福島第一原子力発電所 特定原子力施設に係る実施計画 変更認可申請書の
一部補正について

令和4年11月14日付け廃炉発官R4第143号をもって申請しました福島第一原子力発電所 特定原子力施設に係る実施計画 変更認可申請書を別紙の通り一部補正をいたします。

ALPS 処理水海洋放出運用体制の変更及び ALPS 処理水海洋放出時の測定・評価対象核種の選定について、審査の進捗を踏まえ、下記の通り補正を行う。

2.50 ALPS 処理水希釈放出設備及び関連施設

図-4 測定・確認工程フロー

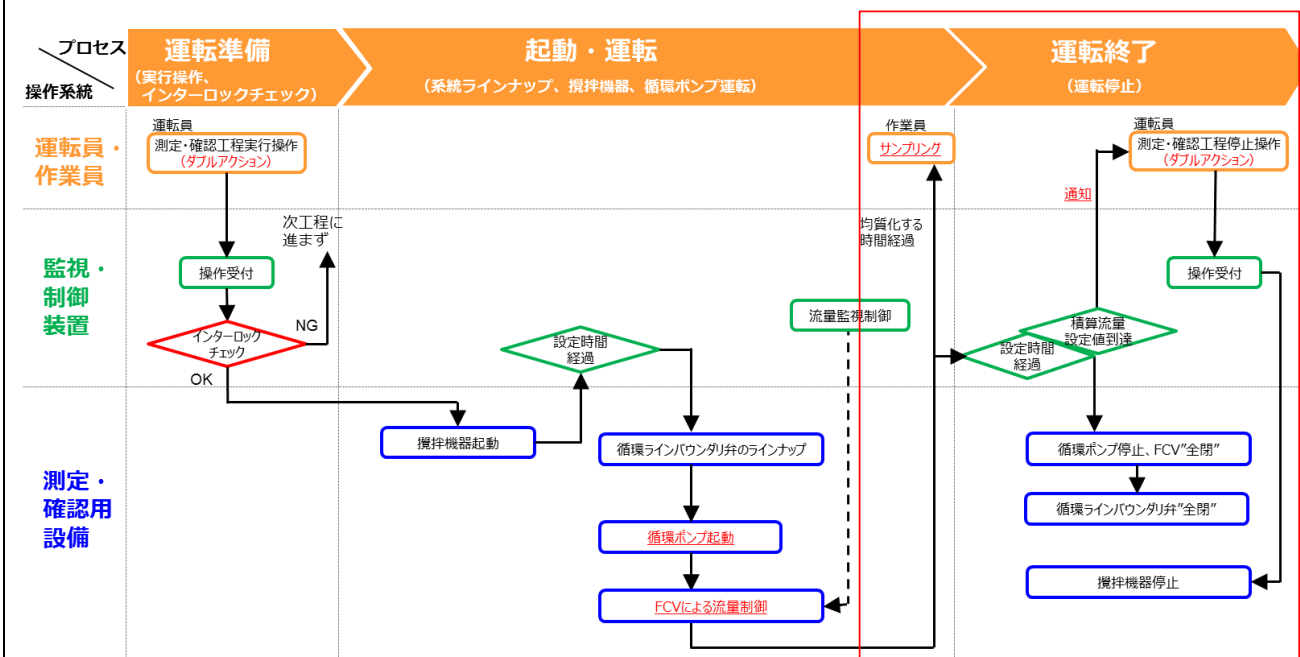
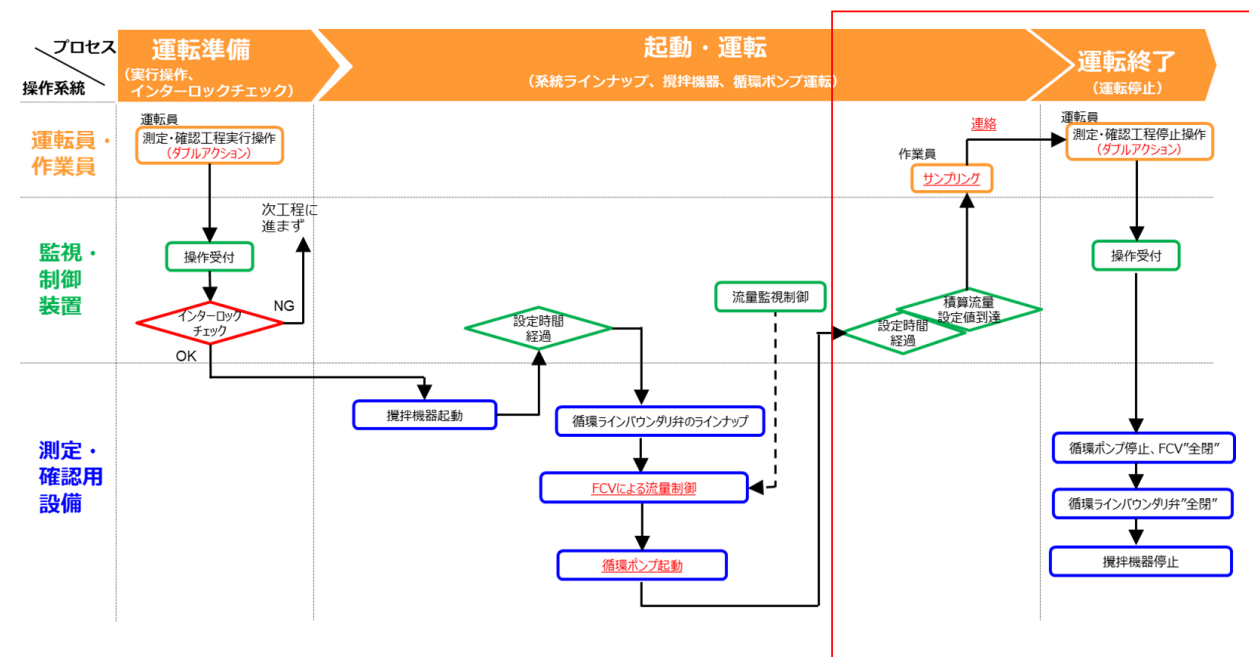
機器動作順序/作業手順の改善による記載の変更

図-6 測定・確認工程の設備状態 (起動～運転)

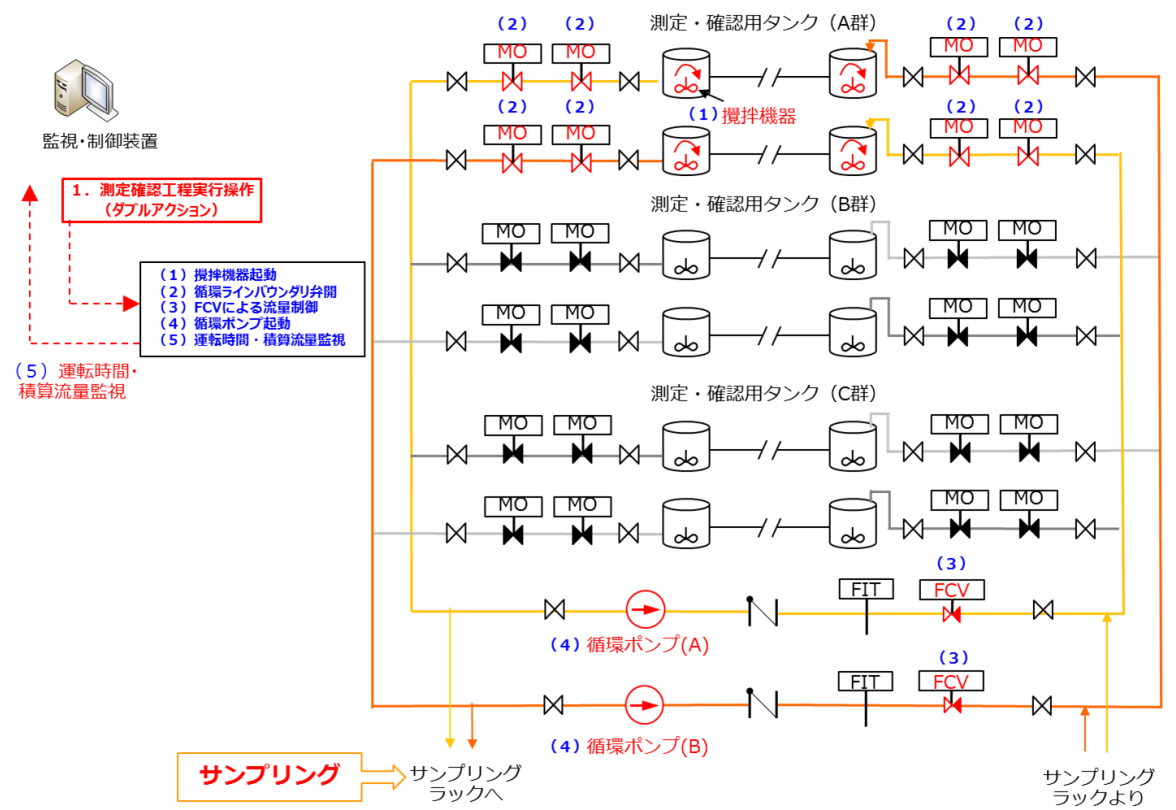
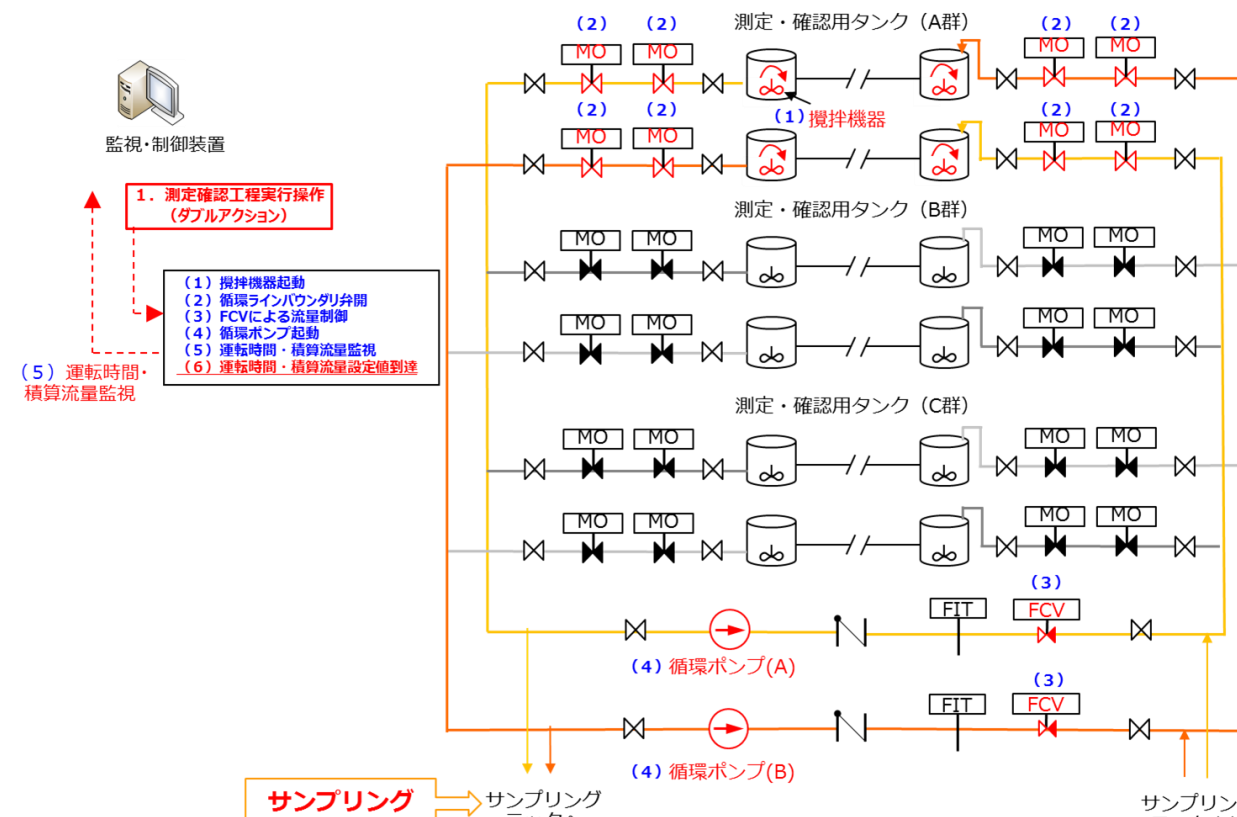
機器動作順序/作業手順の改善による記載の変更

図 6-1-2 ALPS 処理水の分析結果における主要 7 核種および Tc-99 の濃度分布 (2021 年 3 月末現在) と 3 タンク群の比較

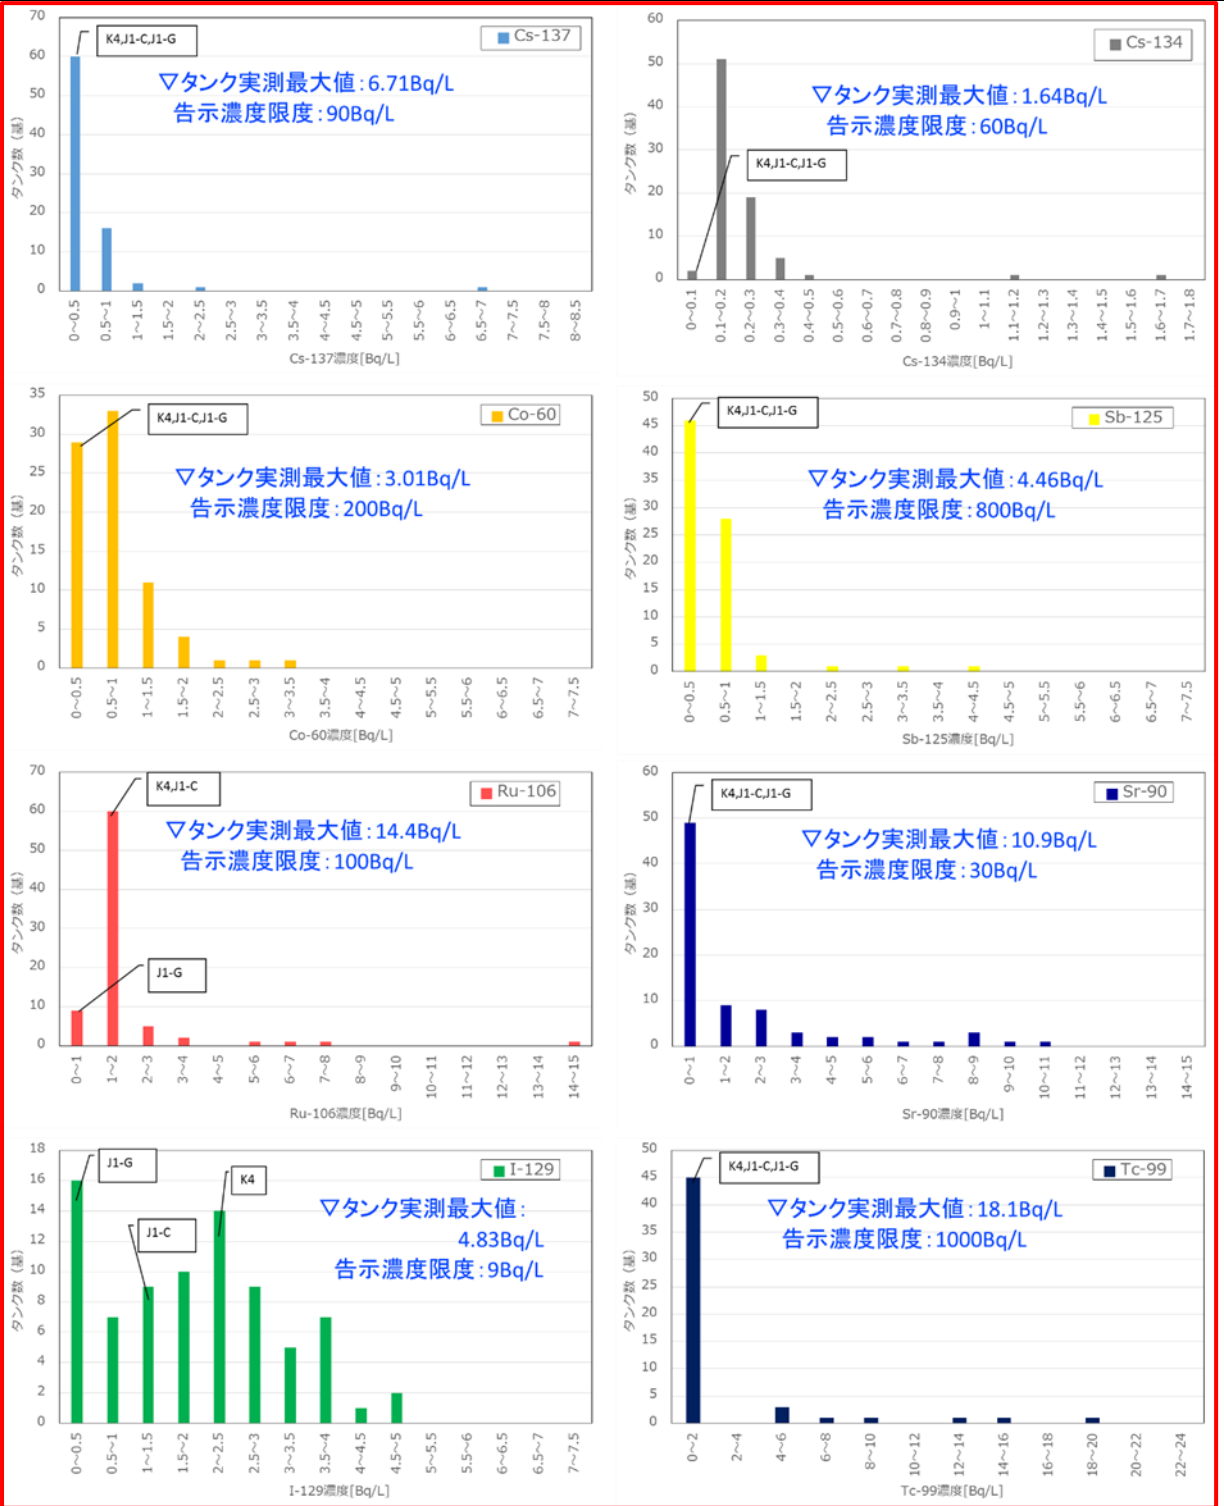
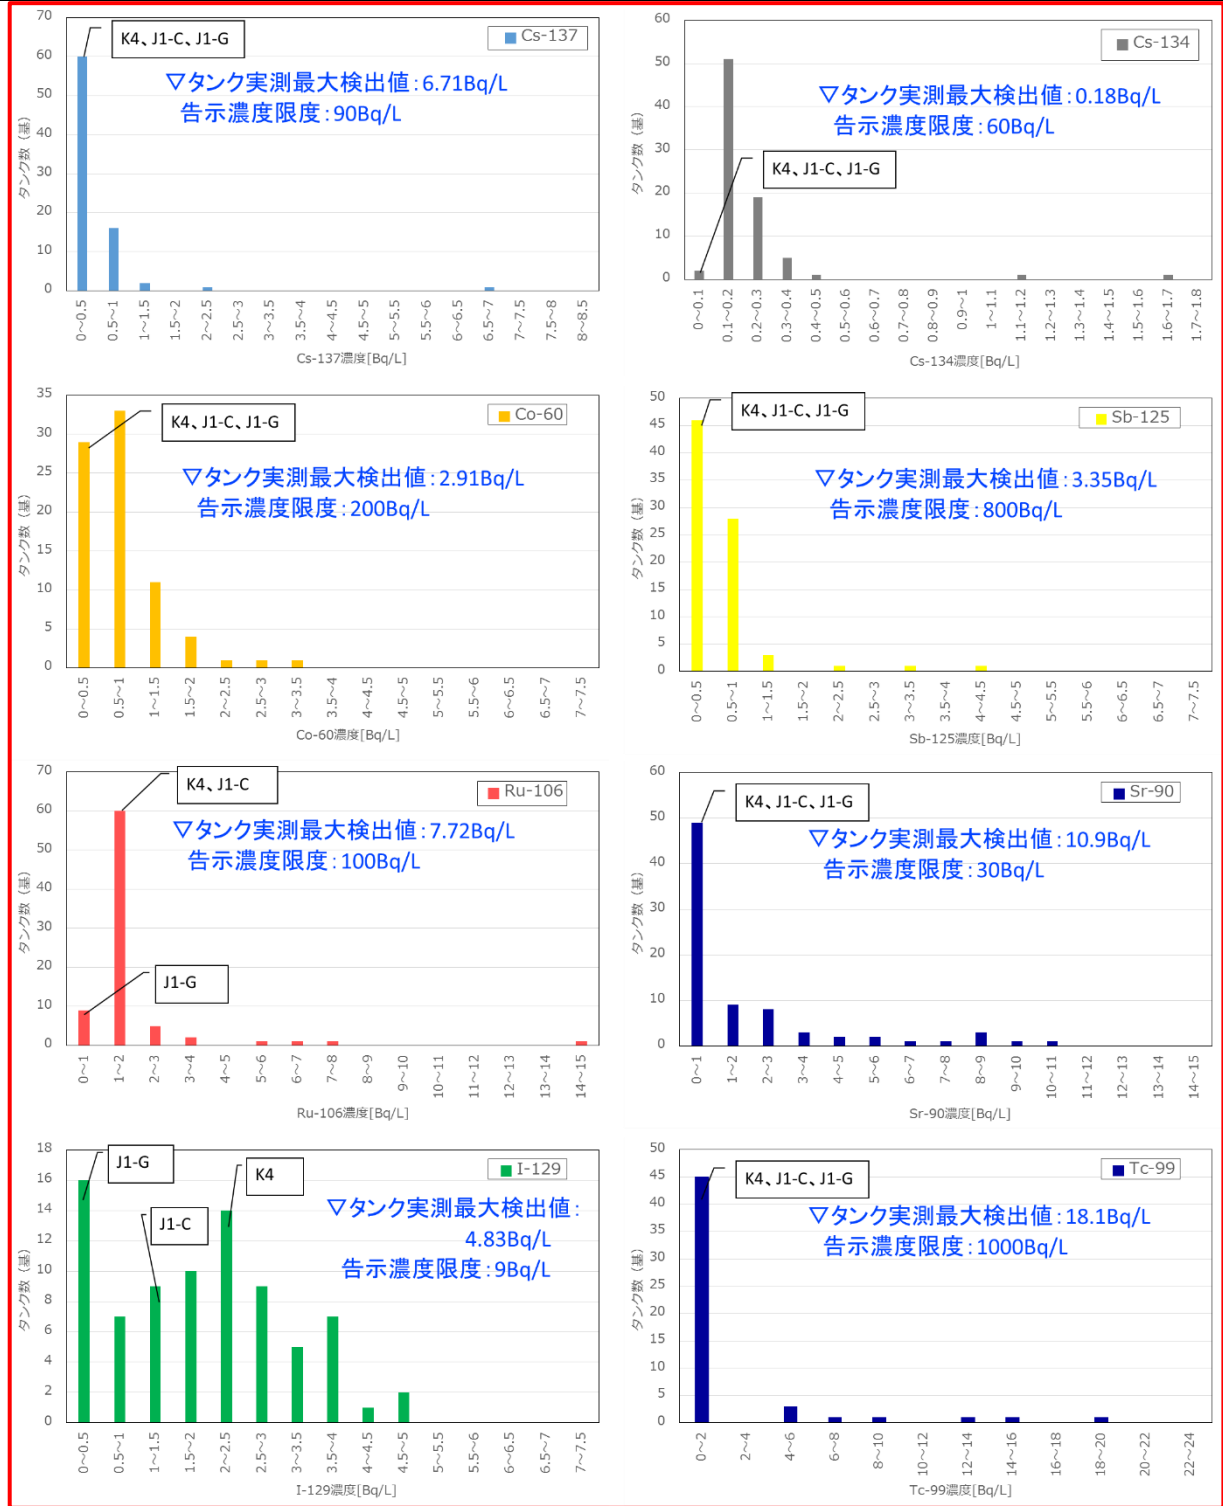
記載の適正化

図 II-5 ALPS 処理水の分析結果における主要 7 核種の濃度分布 (2021 年 3 月末現在)
 ※主要 7 核種告示濃度比総和 0.59 未満の分析結果 (80 基分) をプロット (二次処理試験水は除く)
 ※縦軸はタンクの数を示す (不検出の場合には検出下限値で計数)
 ※本図は測定時点の濃度でとりまとめたものであり、半減期補正はしていない

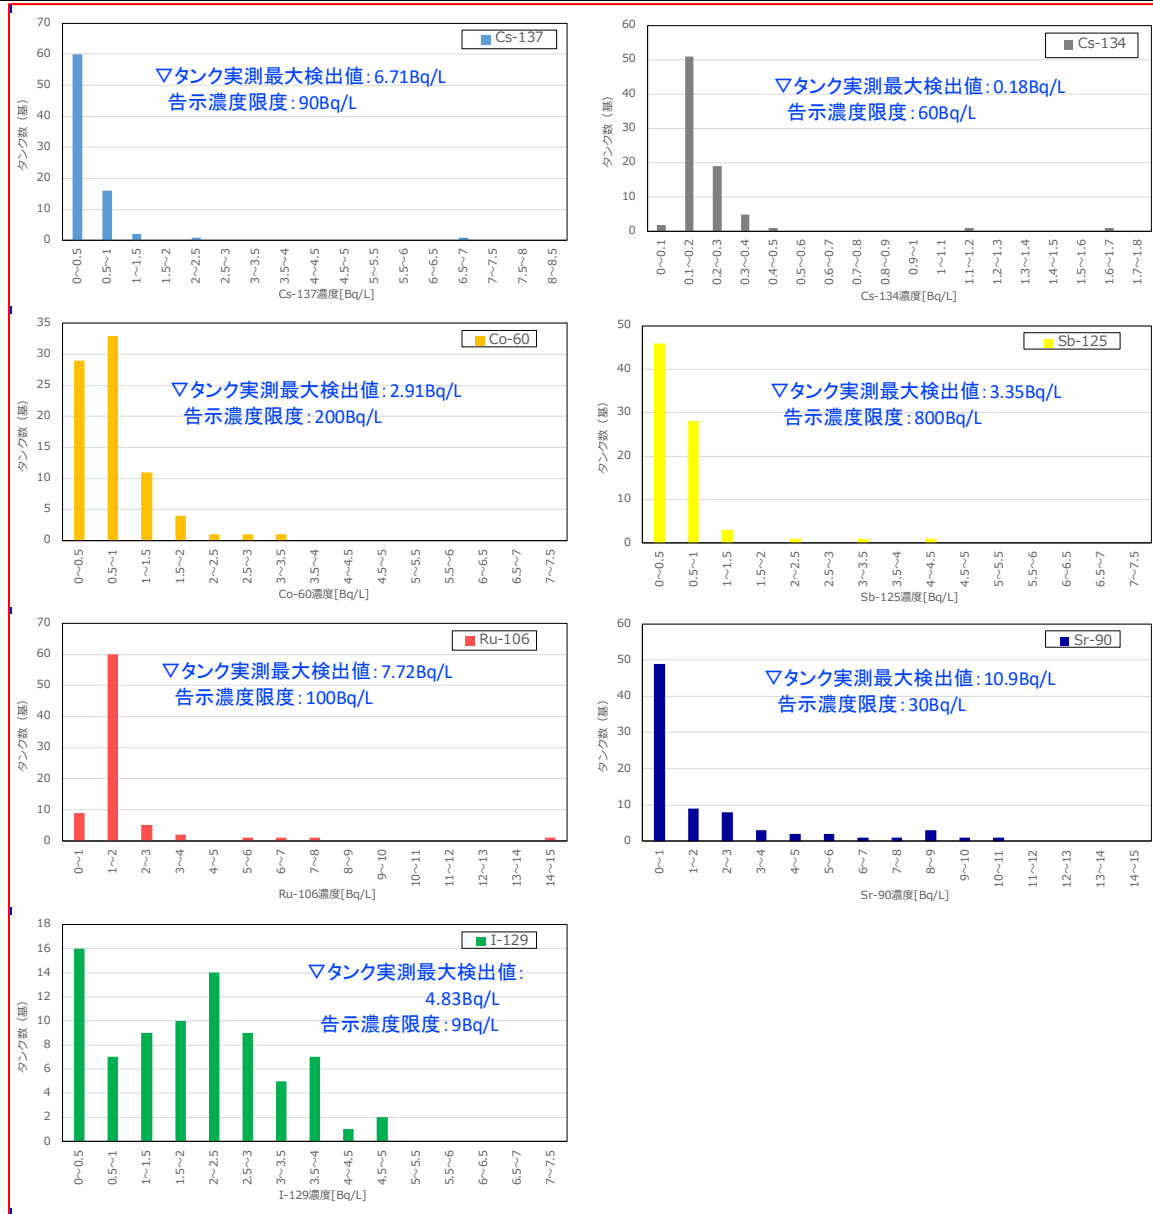
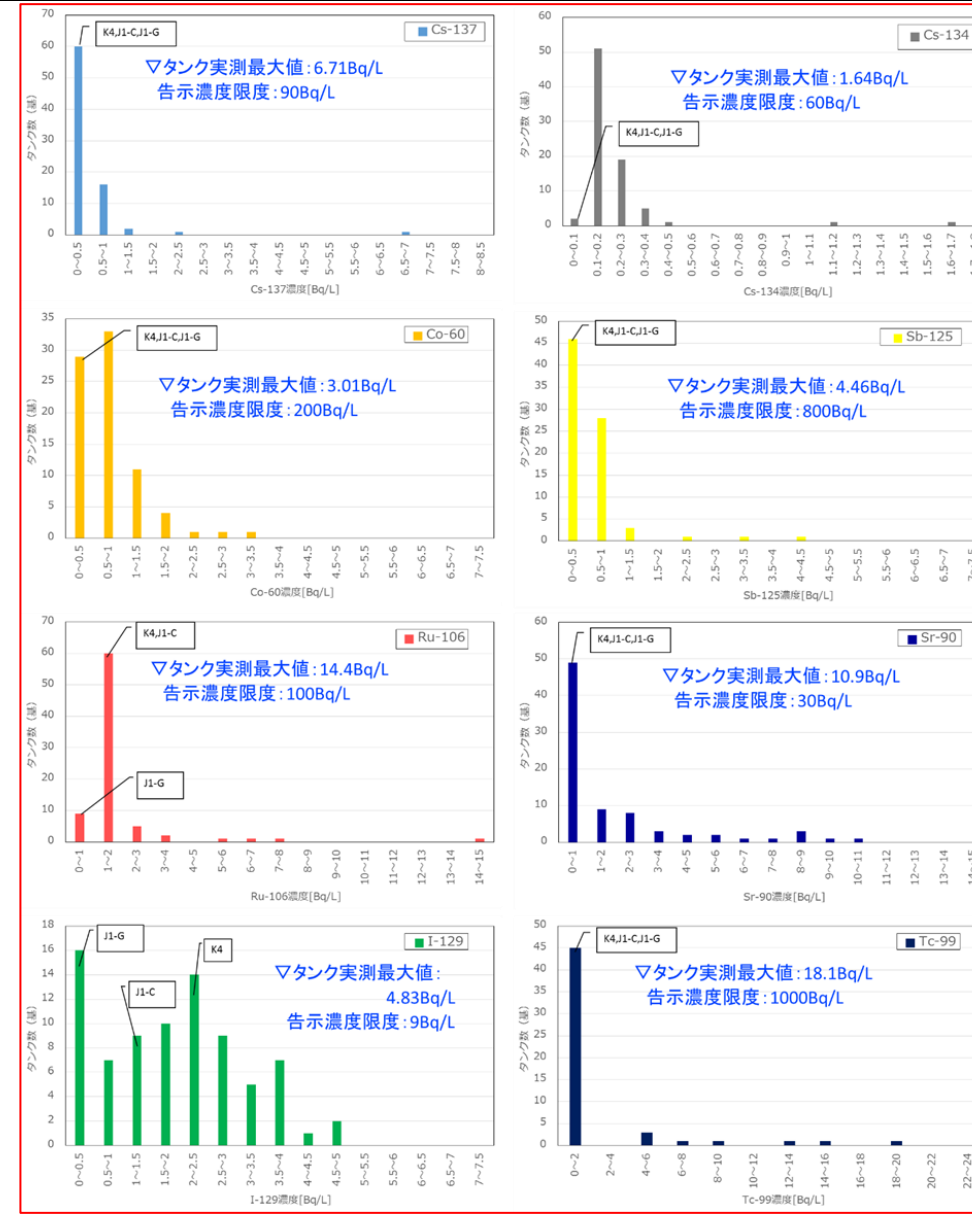
変更前	変更後	変更理由
<p>II-5. 貯蔵されている ALPS 処理水等の放射性物質に関する分析</p> <p>(中略)</p> <p>すなわち、移送先のタンク群 (水の受け入れ時に 8~10 基タンクを連結したもの) が満水になった時に、当該タンク群での ALPS からの水受け入れ中に ALPS 出口 (測定箇所⑦) で採取した試料 (水) の測定結果から、下記の式を用いてトリチウムを除く 63 核種の告示濃度比が 1 未満と推定できるものを ALPS 処理水と、それ以外のものを処理途上水と判定している。</p> $C_{All} = C_{M7} + C_{C-14} + C_{55} < 1$ <p>ここで、</p> <ul style="list-style-type: none"> C_{All}: トリチウムを除く 63 核種の告示濃度比総和 C_{M7}: 主要 7 核種の測定結果から求められる告示濃度比総和 C_{C-14}: C-14 の告示濃度比 (保守的にこれまでに測定された最大濃度 (215Bq/L) から求められる告示濃度比 0.11 に設定) C_{55}: 62 核種のうち主要 7 核種に含まれない 55 核種に関する告示濃度比総和の推定値 (これまでの測定実績に基づく推定値、0.3 と設定) <p>(中略)</p>	<p>II-5. 貯蔵されている ALPS 処理水等の放射性物質に関する分析</p> <p>(中略)</p> <p>すなわち、移送先のタンク群 (水の受け入れ時に 8~10 基タンクを連結したもの) が満水になった時に、当該タンク群での ALPS からの水受け入れ中に ALPS 出口 (測定箇所⑦) で採取した試料 (水) の測定結果から、下記の式を用いてトリチウムを除く核種の告示濃度比が 1 未満と推定できるものを ALPS 処理水と、それ以外のものを処理途上水と判定している。</p> $C_{All} = C_{M7} + C_{C-14} + C_{O} < 1$ <p>ここで、</p> <ul style="list-style-type: none"> C_{All}: トリチウムを除く核種の告示濃度比総和 C_{M7}: 主要 7 核種の測定結果から求められる告示濃度比総和 C_{C-14}: C-14 の告示濃度比 (保守的にこれまでに測定された最大濃度 (215Bq/L) から求められる告示濃度比 0.11 に設定) C_{O}: トリチウムを除く核種のうち主要 7 核種に含まれない核種に関する告示濃度比総和の推定値 (これまでの測定実績に基づく推定値、0.3 と設定) <p>(中略)</p>	<p>測定・評価対象核種の選定に伴う記載の適正化</p>
